PROJET ÉOLIEN

Renouvellement Haut-Cabardès (11)

Réponse à la demande d'informations complémentaires
du 04/08/2025

9. VISIBILITE

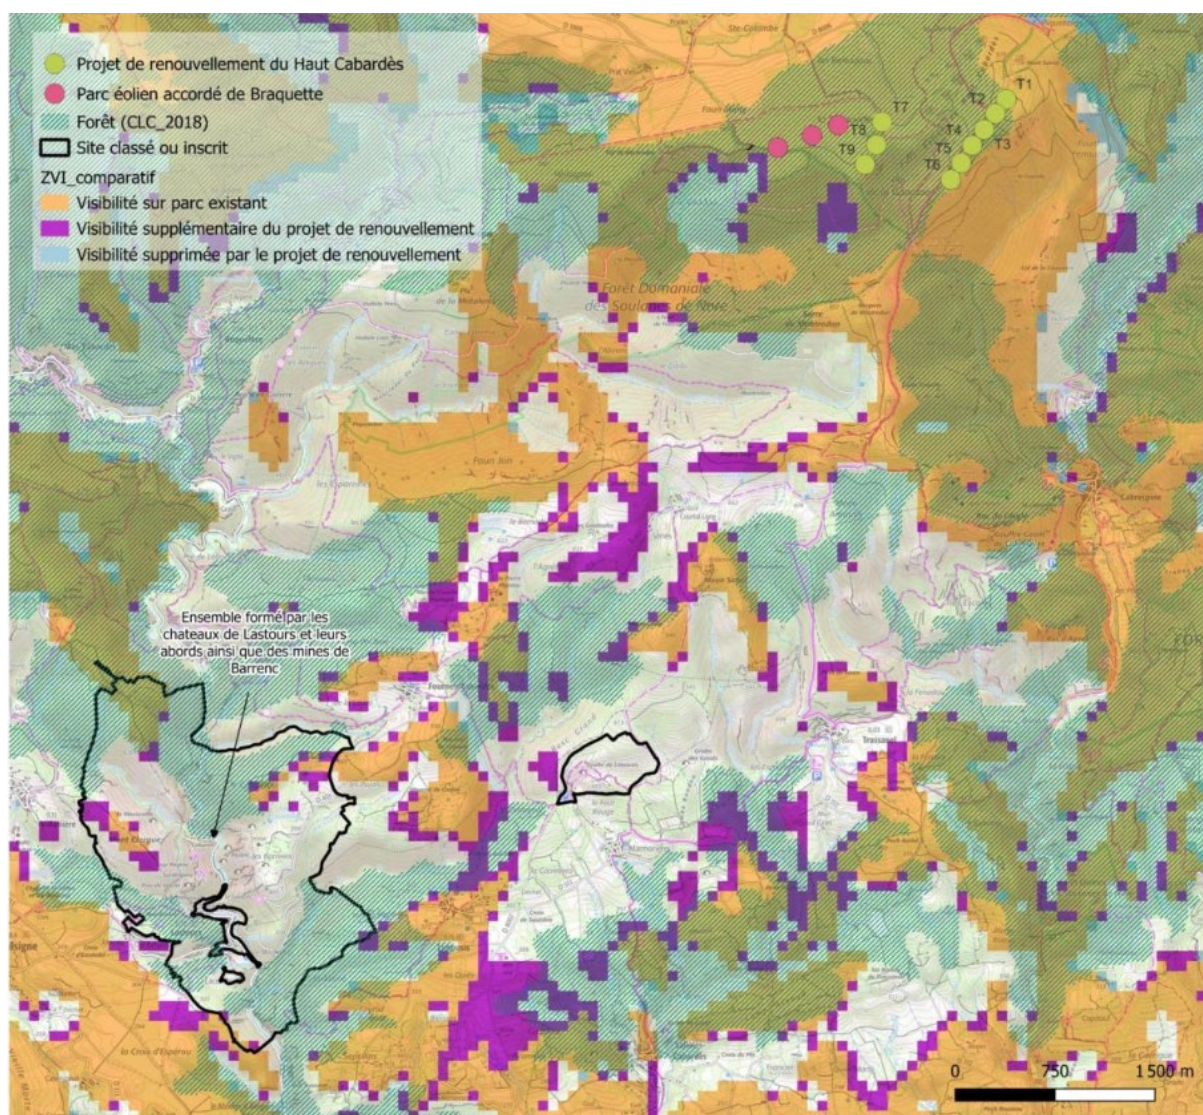
Une carte permettant d'analyser de manière croisée les nouvelles visibilitées créées avec les principaux enjeux patrimoniaux rapprochés et éloignés, dont le site classé des Châteaux Lastours et leurs abords et des mines de Barrencs. Analyse des perceptions paysagères des éoliennes depuis les principaux points de visibilité créés dans le site classé.

La carte en page 147 du volet paysager (et page 653 de l'étude d'impact) permet de visualiser l'ensemble des monuments historiques, sites classés et inscrits et sites patrimoniaux remarquables sur fond de ZIV comparative (Zone d'Influence Visuelle) entre le parc existant et le projet de renouvellement.

Le zoom présenté ci-dessous permet d'apprécier plus clairement les points de visibilité créés par le projet de renouvellement dans le site classé des châteaux de Lastours, leurs abords et les mines de Barrencs. Il s'agit d'une **carte rééditée spécifiquement pour la présente réponse**, à une échelle augmentée, afin d'offrir une lecture plus fine que celle disponible dans le dossier initial (volet paysager, page 147 / étude d'impact, page 653).

Il convient de rappeler (*page 92 de l'EIE et page 82 du volet paysager*) que cette carte repose sur une modélisation théorique et doit être considérée comme maximaliste :

- elle ne tient compte que des obstacles visuels liés au relief ;
- l'effet limitant des grandes masses boisées est seulement suggéré par les hachures (couche Land Cover boisements) ;
- les écrans visuels formés par le bâti et le maillage végétal linéaire ne sont pas intégrés ;
- l'atténuation naturelle des perceptions avec l'éloignement n'est pas prise en compte.

Ainsi, cet outil doit être utilisé avant tout pour identifier les zones de non-visibilité, les zones de visibilité étant surestimées. Les photomontages fournis permettent quant à eux une présentation plus réaliste et représentative des impacts du projet.

Les nouveaux points de visibilité théoriquement créés sont principalement situés sur le Mont Clergue à l'ouest et sur le Cabayrou à l'est. Il s'agit de reliefs peu accessibles au public (absence de chemin de randonnée) et qui présentent aujourd'hui une perception sur le parc existant. Les zones boisées limitent les vues sortantes vers le nord.

Le site classé protège le paysage autour des châteaux de Lastours, afin de préserver leur mise en valeur comme forteresse défensive. Le principal belvédère (Montfermier) n'offre **aucune perception sur le parc renouvelé** (cf. *simulation n°18*). Les points de visibilité théoriquement

créés se situent au nord des châteaux, sur des espaces peu accessibles, en marge de secteurs déjà impactés par le parc existant et pour partie proche de secteurs boisés. Il s'agit de covisibilités indirectes avec la silhouette des châteaux (90° depuis le Mont Clergue, 180° depuis le Cabayrou), et sans risques de concurrence avec l'ensemble patrimonial.
